S14M人字齿 40T

人字齿带轮		SHBK		
标记	更改内容			日期		阶段标记	重量	比例
	签名	日期		签名	日期	材料：45钢	g	1:4
设计			工艺		25.7.12	数量：4件	第1张	共1张
校对			标准化				版次	A/1
审核			批准				BTD14M-52.5-40Z-F38 ST

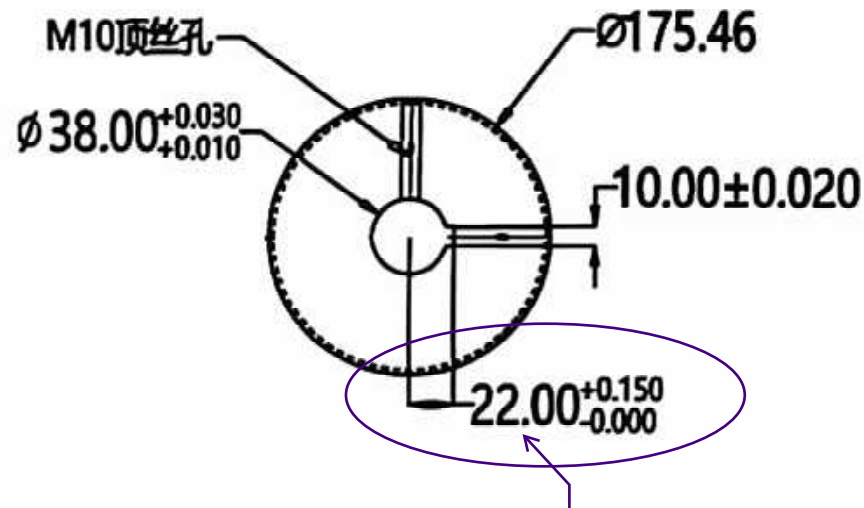
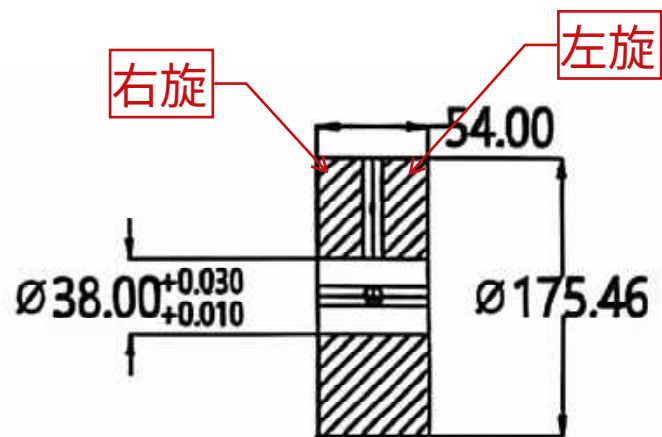
22为非标尺寸（标准为22.3），目前有非标工装能做，
但是为了和另一款统一，是否可以按照22.3（标准尺寸来制作）
